监理通知单

工程名称: 星恒电源(滁州)有限公司 5.99MW 分布式光伏发电项目

编号: JXM7-ZHJL-005

主题: 关于现场支架连接件质量相关事宜

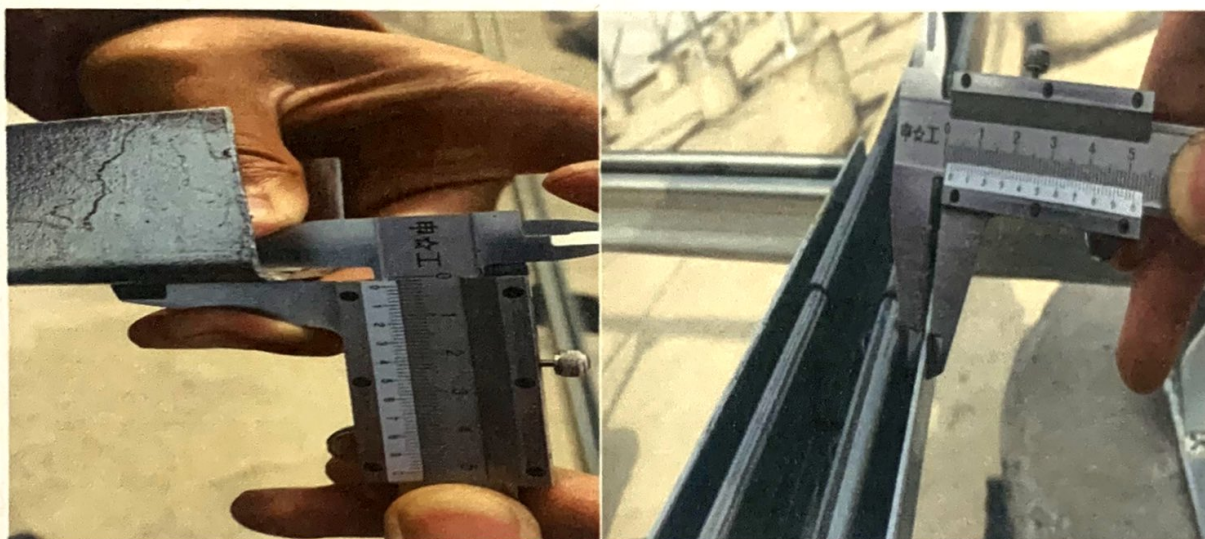
1、经监理部现场巡视检测发现,现场支架连接件厚度不符合相关要求,现场实际测量厚度见图示:

鉴于上述情况要求你单位将现场不符合要求的支架连接件及时整改,不合格材料不得用于现场施工。待采购合格的材料监理部检测合格后方可进场使用。望贵单位重视! 限二日内回复。
